建築住宅性能基準運用協議会 コンタクトポイント 宛

提案年月日	平成15年6月23日			
案件名	2000年6月制定・改正建築基準法の防火関連告示に関する意見			
提案者氏名等	提案者氏名	フリガナ	シヤダノホウジン ニホンケンチカク ッカケンキジツ ホウ サイイククブ カイ/ホウカイ インカイ/ケンチクケイカイインカイ アンゼンケイカクシヨウインカイ	
		氏名	社団法人 日本建築学会近畿支部防災計画部会 / 防火委員会 / 建築計画委員会安全計画小委員会	
	提案者連絡先	住所	〒611-0011 宇治市五ヶ庄 京都大学防災研究所巨大災害研究センター 担当：田中哮義	
		電話	0774-38-4285	FAX 0774-31-8294
		E-Mail	takey@drs.dpri.kyoto-u.ac.jp	
	提案者所属	名称	日本建築学会近畿支部	
		住所	〒611-0011	
		電話	06-6443-0538	FAX 06-6443-3144
		E-Mail	aij-kinki@mri.biglobe.ne.jp	
	関連法規等	法律名称	建築基準法	
関係条文・告示等		建設省告示 平12第1441,1442,1437,1433号、 昭45第1833号		
提案内容				
<p>2000年6月の建築基準法改正に伴い、新たに避難や煙制御、耐火構造に関する告示が制定・改正されてから2年余の期間が過ぎました。この間、これら新告示を適用した建築設計も多々見られるようになりましたが、実際適用してみると、告示中の表記が不明快であったり、安全上不適切な設計が許容されてしまう場合も見られる、などの疑問点や問題点が明らかになって参りました。</p> <p>当学会の近畿支部防災計画部会、防火委員会、建築計画委員会・安全計画小委員会では、避難安全検証法および耐火性能検証法等について学習しながらこれら問題点について検討を重ねて参りました。まだ全ての検討が完了した訳ではありませんが、現在までの検討結果をこの度前記告示に関する意見として別紙のようにまとめました。告示等の改善作業等に対する当学会からの意見として参考にして頂ければ幸いです。</p>

## 意見一覧

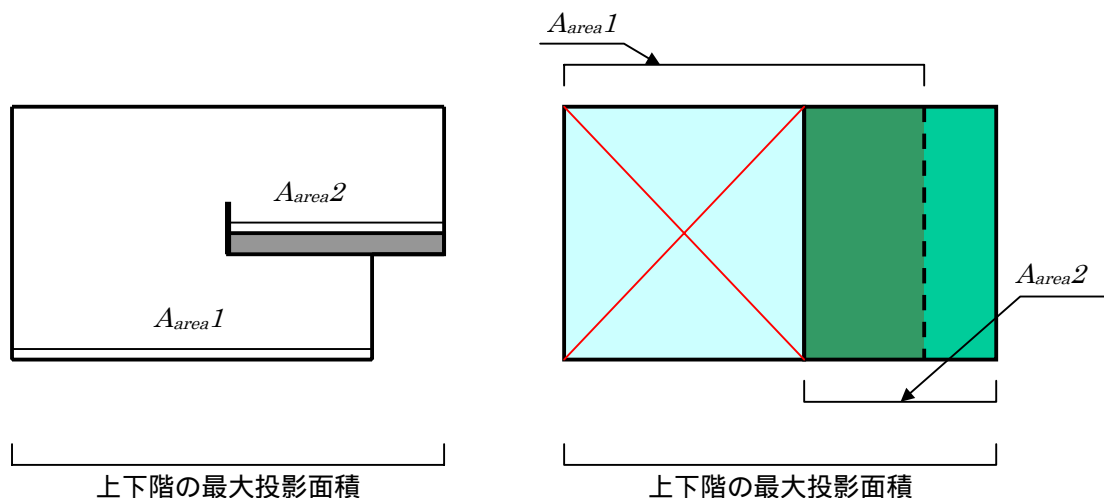
1	居室計算において、 $t_{start}$ の根拠となる $A_{area}$ の算定方法が不明確な部分がある。
---	--

下図のように、吹抜けで構成された2層に渡る居室の場合、設計時に  $A_{area}$  の算定方法がわからず計算できない。

と考えられるだろうか。しかし、上階は下階の平面の中に入り込む形状と常になるわけではなく、はみ出している場合もありうる。

そこで、一番安全側をとって、上下階の最大投影面積を  $t_{start}$  の根拠となる  $A_{area}$  と考えられないだろうか。

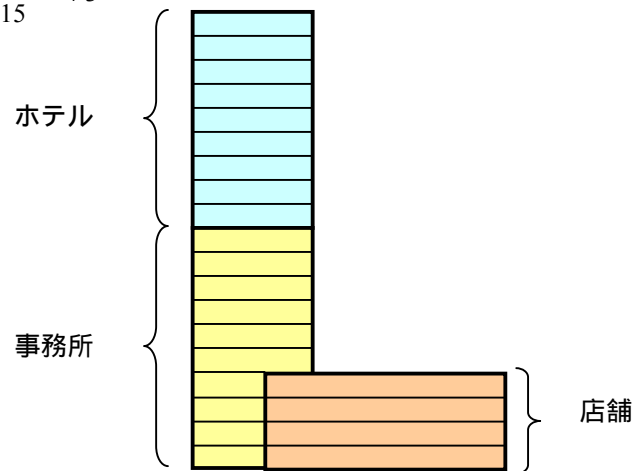
2 全館避難計算において、複数用途が混在している場合の $t_{start}$ の決定方法について明らかにして欲しい。

下図の例のような複合用途建物で、全館避難安全検証法を用いる場合の避難開始時間の算定は、

と用途ごとに違い、どちらの算定式を用いればよいのか明確でない。

が考えられるが、どちらの方法をとっても、根拠がはっきりとしない。

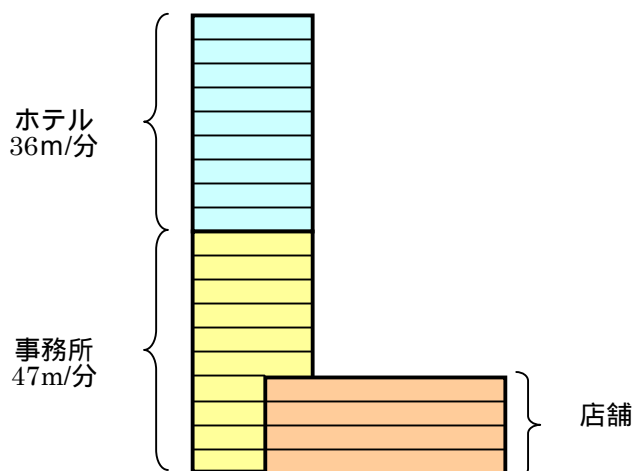
3 複数用途が混在している場合の階段歩行速度の決定方法について明らかにしてほしい。

右図の例のような複合用途建物において、直通階段を上部のホテル部分と下部の事務所部分で共有している場合、階段内の歩行速度はホテル用途部分(36m/分 下り)・事務所部分(47m/分 下り)と違うため、どの数値を採用すべきか明確ではない。決定方法について明らかにしてほしい。

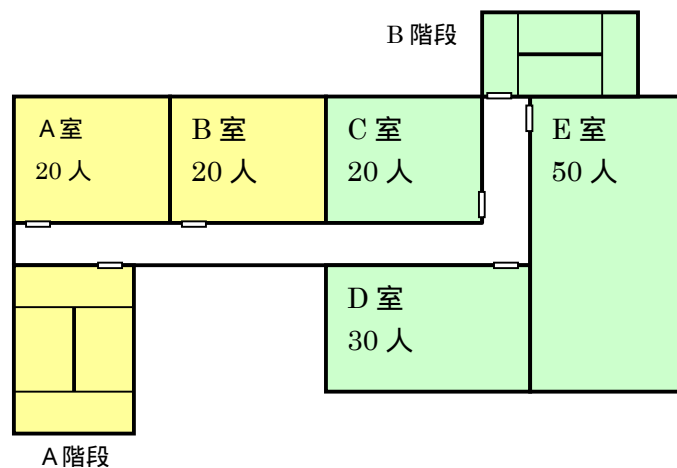
6 階避難計算において、すべての階段に均等避難配分されるかのような $A_{load}$ の算定の考え方を是正すべきである。

下図の例のように各居室から直通階段が均等に配置されていない計画の場合、各階段が負担する避難者数の割合は必ずしも均等にはならず、また、階段手前の経路上のネックや、階段ごとに滞留が考慮されないため、計画によっては甘い結果になる場合がある。

階段幅が確保されたA階段は、出口に近いA室・B室の40人が避難に利用し、階段幅の小さいB階段は、出口に近いC室・D室・E室の100人が避難に利用される可能性が高い。この場合、A階段では滞留が起こらず階段扉の有効流動係数は大きく、B階段では、滞留が起こり階段扉の有効流動係数は小さくなり、扉通過時間は大きくなる。

しかし、告示の算定方法に従うと、階段の避難性能に応じて一様に避難することになっているので、C室・D室・E室の避難者がわざわざ遠い位置にあるA階段を利用することになってしまうばかりか、平均して避難した結果、扉通過時間が小さく算定される。

よって、階段ごとに負担者人数を考慮した $A_{load}$ の算定の考え方をとり、扉通過時間を算定すべきである。

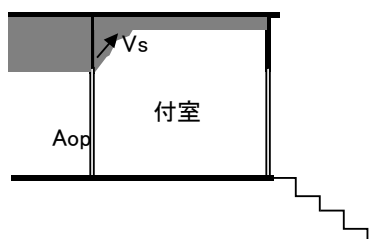
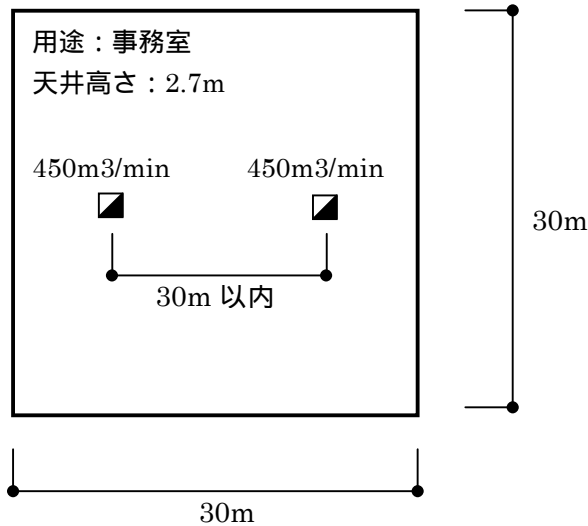
7	特定防火設備設置時の漏煙量の算定方法 $0.2A_{op}$ (もしくは $2A_{op}$ ) は適当でないと思われる。
---	---

火災室からの煙の漏れ量の算定で、二号防火設備である場合には漏煙量が  $0.2A_{op}$  ( $m^3/分$ )、一号防火設備である場合には  $2A_{op}$  ( $m^3/分$ ) となっているが、これはどちらも扉が閉鎖された状態の想定値と考えられる。避難時間との比較を行う検証において、避難経路上の防火設備が全て閉まっていると想定することは不合理である。

しかし、ルート A の仕様規定では必要排煙量を  $240 m^3/分 (= 4 m^3/秒)$  と定めており、ルート B の必要排煙量をこれと比較すると (イ) では  $1/600$ 、(ロ) では  $1/60$  と大変小さい値になる。その少ない煙侵入量を排出するために少しの排煙量を計画すれば、長時間の安全が確保できると評価されてしまうことから、付室の安全性は以前の法規レベルよりも低くなったと言わざるを得ず、基準の連続性の観点からも問題が多いと考えられる。

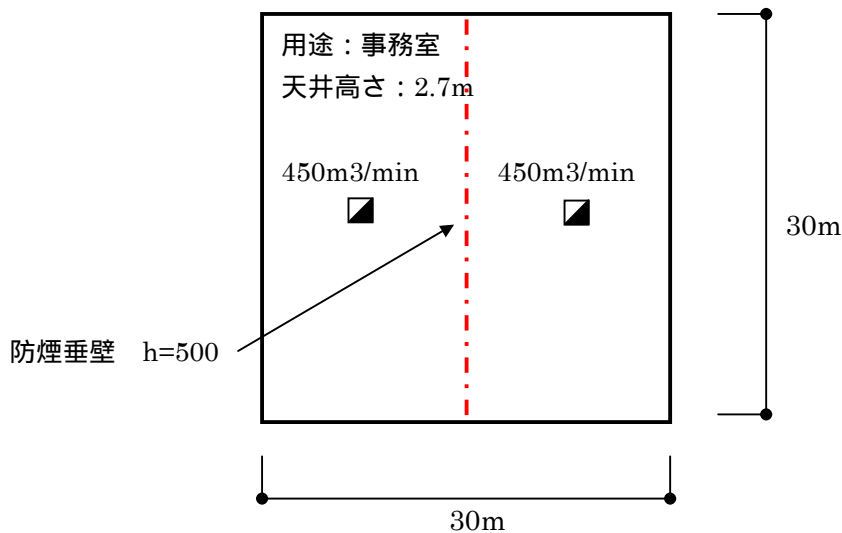
8 機械排煙で防煙垂壁を設置すると、煙降下時間が短くなるのは矛盾と考えられる。

下図のような室を想定し、煙降下時間を算定すると、下記のようになる。

すなわち、煙降下時間は防煙区画を行った計画の方が小さく算定される。これは、防煙区画を行うことによって、2ヶ所ある機械排煙口が区画毎に別々に計算されるようになるが、区画を行うことによる A\* (排煙効果係数) の増加が、排煙口の性能減より小さいためである。防煙区画を増やしてより安全な設計を行うとするとより厳しい評価がされてしまう。見直しが必要ではないか。

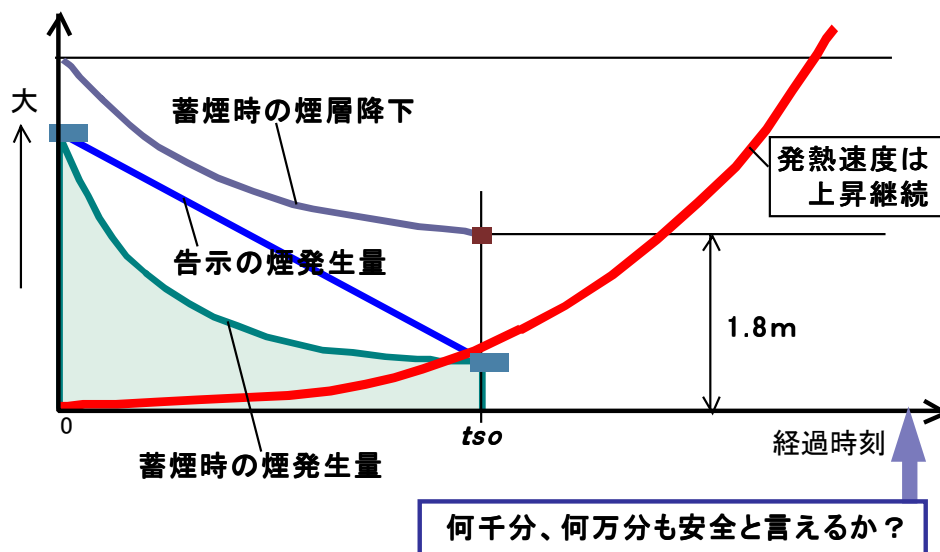
避難終了後も発熱速度は上昇継続するにも係わらず、居室排煙時の煙降下時間が膨大な数値となるのを許容しているのは矛盾である。

は、当該室の蓄煙可能容積を、煙発生量から有効排煙量を差し引いた値で除し煙降下時間を求める方法となっているが、有効排煙量が煙発生量を上回る場合上式の分母の値がマイナスとなるため、これを避けるため 0.01 という値を用いる仕組みとなっている。しかしこの算定方法だと、付室等の避難経路だけでなく居室においても、煙降下時間が何万分もの膨大な数値が算定されるケースが生じてしまう。

しかし一方、発熱速度は、スプリンクラーなどによる鎮火を想定しない限り実際には上昇を継続するのであるから、何万分もの避難安全が確保されていると評価するのは適切でない。

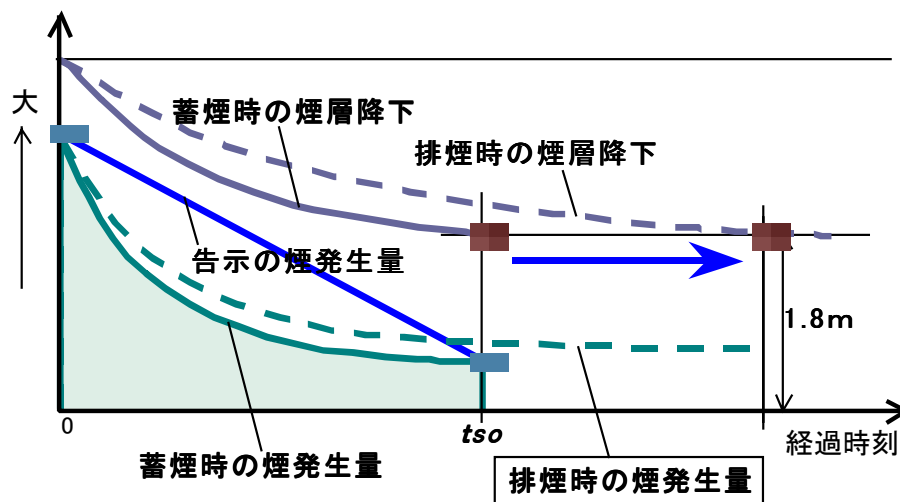
10 居室排煙時の煙発生量を、蓄煙時の煙発生量で決定するのは合理的でない。

は、蓄煙時に煙が 1.8m まで降下する時間（仮に  $t_{so}$  とおく）を基にして煙発生量を簡易に算出したものである。しかし、排煙を行う場合の煙降下時間は  $t_{so}$  よりも長く、煙降下が緩慢になるため単位時間あたりの煙発生量は増加すると考えられる。したがって、蓄煙時の煙発生量を基に排煙時の煙発生量を決定するのは合理的とは言えない。

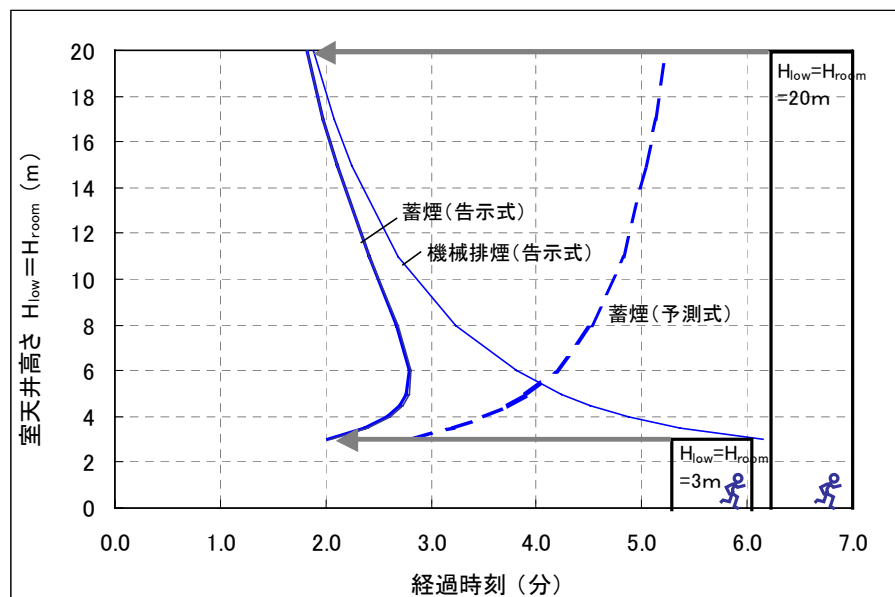
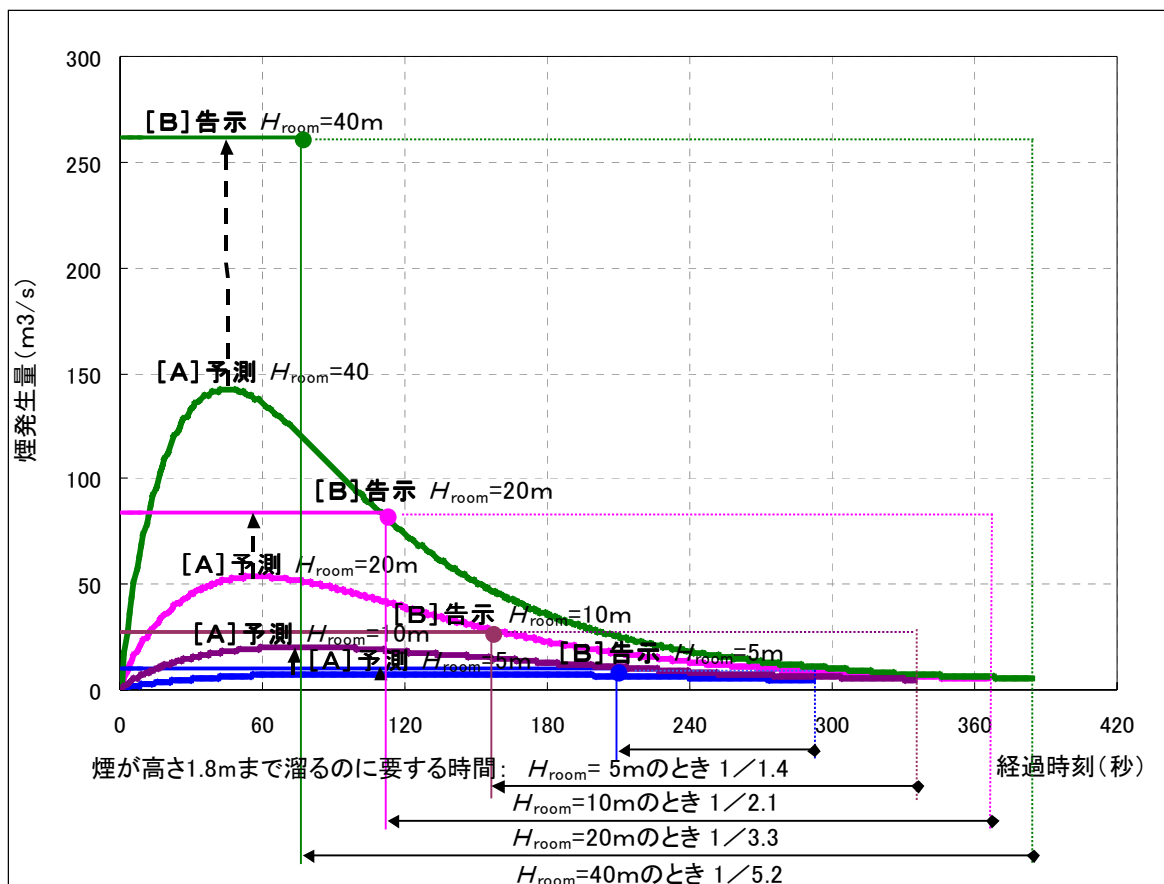
11 天井高さが高いほど煙降下時間が短くなるのは事実と矛盾している。

予測式による結果は天井高さが高いほど煙降下時間が長いという常識にそった予測結果であるのに対し、告示式では天井高さが高くなると煙降下時間が短くなっており理解しにくい結果となっている。

上記スタディのどの天井高さにおいても、告示式による単位時間当りの煙発生量はかなり大きめに算定され、高さ 1.8m まで煙が溜るのに要する時間 (煙降下時間) は実際よりもかなり短くなる。特に天井が高くなるとその差は大きくなり、 $H_{room} = 40\text{m}$  では単位時間当りの煙発生量がかなり多いため煙降下時間は実際の約 5 分の 1 になってしまうことが分かる。

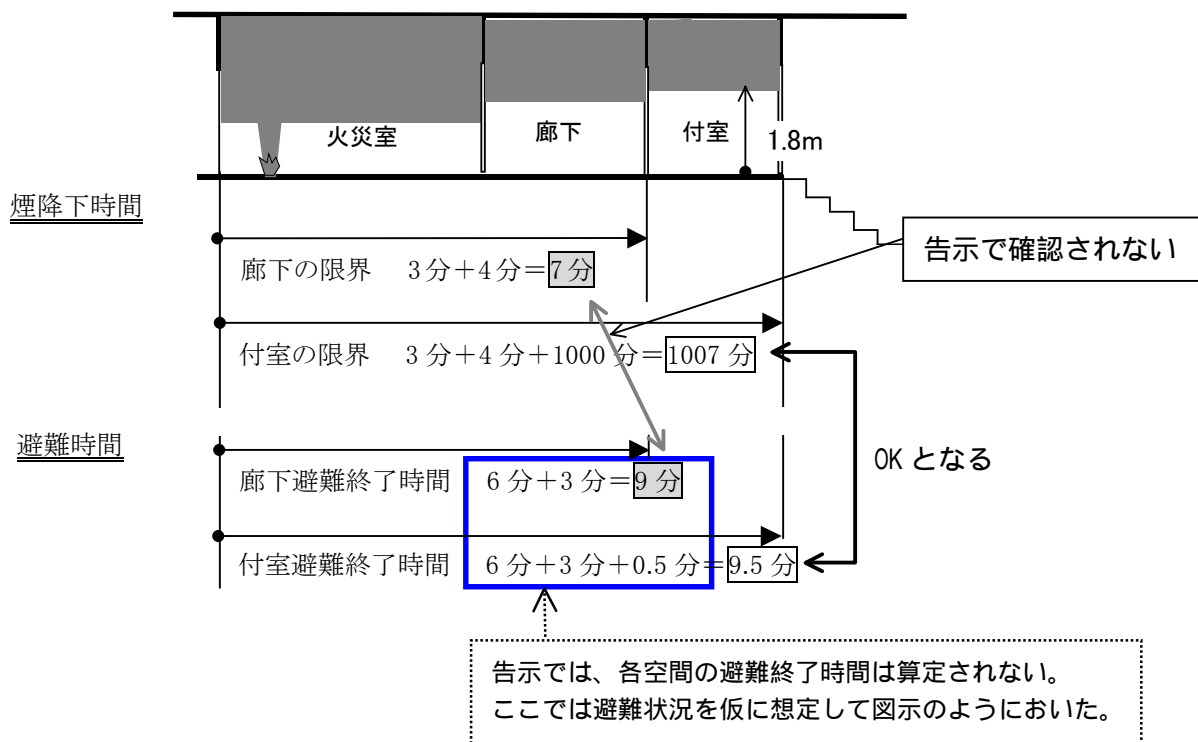
12	煙降下時間 $t_s$ を単純加算する計算方法は、経路途中の避難安全性を考慮したものに是正すべきである。
----	--

例えば次の例のような場合、避難経路途中の段階で「避難時間 > 煙降下時間」となっているが、階避難終了段階では「避難時間 < 煙降下時間」となっている。ルート B では階避難終了時の時間比較のみで安全判断を行うため、廊下における避難者の安全が確認されなくても階避難安全性が確認されたことになってしまう。

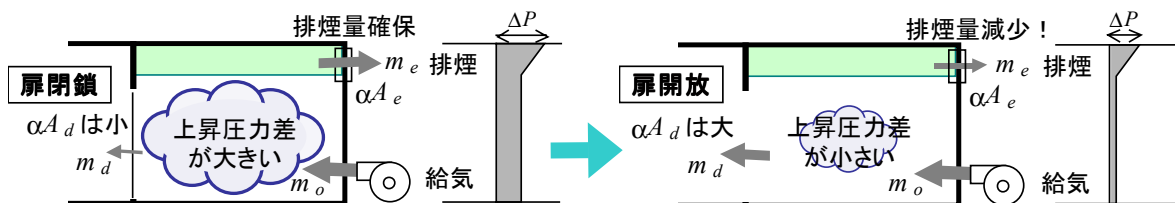
14	扉開放が予想される避難経路上の空間に第2種排煙方式を採用すべきでない。
----	-------------------------------------

第2種排煙は、扉が閉鎖されている状態では排煙口での圧力差が大きいので排煙量も十分確保されると考えられるが、扉が開放されると開いた扉から多くの漏れが生じるため圧力差は小さくなり、排煙口からの排煙量が減少する。従って扉開放の確率の高い室に第2種排煙を採用し少ない排煙量を設計した場合には、扉開放により告示の規定排煙量が確保できない危険性が予測される。

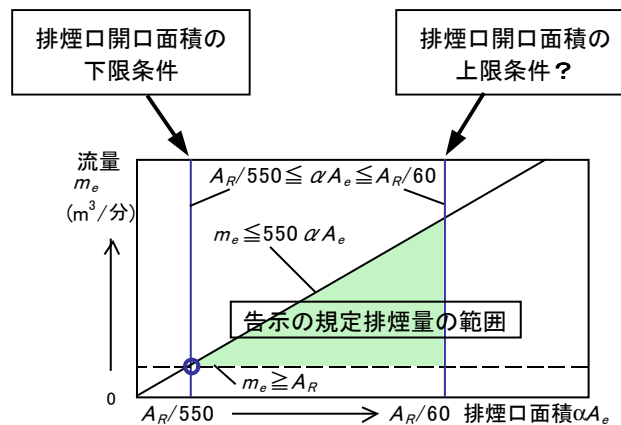
### 18 排煙口の開口面積について条件の上限を規定している理由が不明である。

があり、この排煙量規定から排煙口開口面積の下限条件  $A_R/550 \leq A_e$  は導き出されるが、上限条件  $A_e \leq A_R/60$  の設定根拠は明らかでない。(不必要と考えられる。)

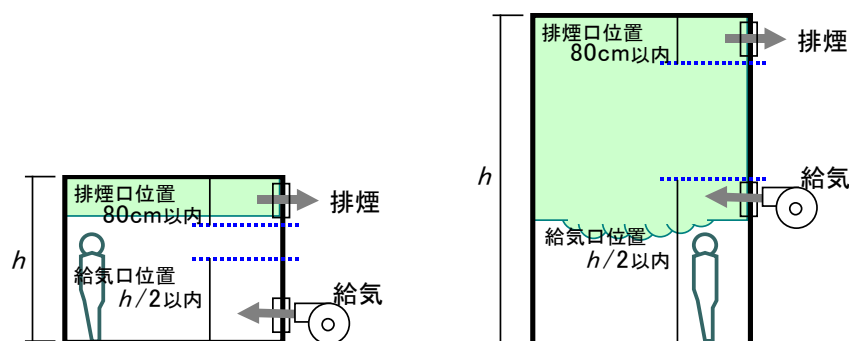
20	給気口の位置は、当該室の壁の床面からの高さが 1.8m 以下の部分に設けることとすべきである。
----	---

告示では、「給気口の位置は、当該室の壁の下部（床面からの高さが天井高さの 2 分の 1 未満の部分）に設けること」とある。しかしこの規定に従って、天井が高い室で天井高さの 1/2 の位置に給気口を設けた場合、避難が終了する以前に、煙層が給気口の位置まで降下し、給気によって煙層を乱してしまう恐れがある。

図 1 - 1 火災室温度(加熱温度)と告示式による鋼材温度 1  
(角型鋼管柱 300・300・6、 $\alpha=260$  の場合)

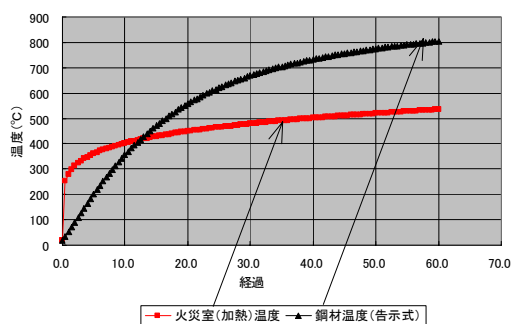
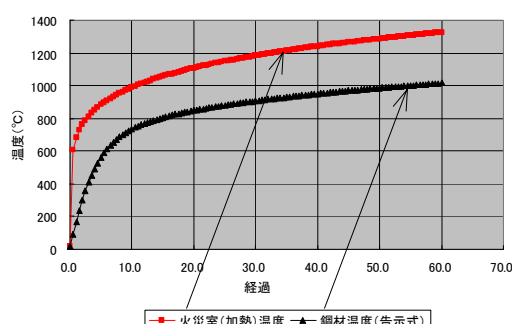
- 1) 火災温度上昇係数  $\alpha < \text{標準火災} (\alpha = 460)$  の場合: 火災温度より鋼材温度の方が高くなる(図 1-1)
- 2) 火災温度上昇係数  $\alpha > \text{標準火災} (\alpha = 460)$  の場合: 火災温度と較べて鋼材温度が異常に低く計算される(図 1-2)

告示条文上では、火災温度より鋼材温度の方が高くなる場合は火災温度を採用するという主旨の規定を補って論理上の問題を処置している。また、後者の矛盾が顕在化する可能性は小さいかも知れない。しかし、このような矛盾を潜在させる計算方法は、工学的手法として健全といえない。
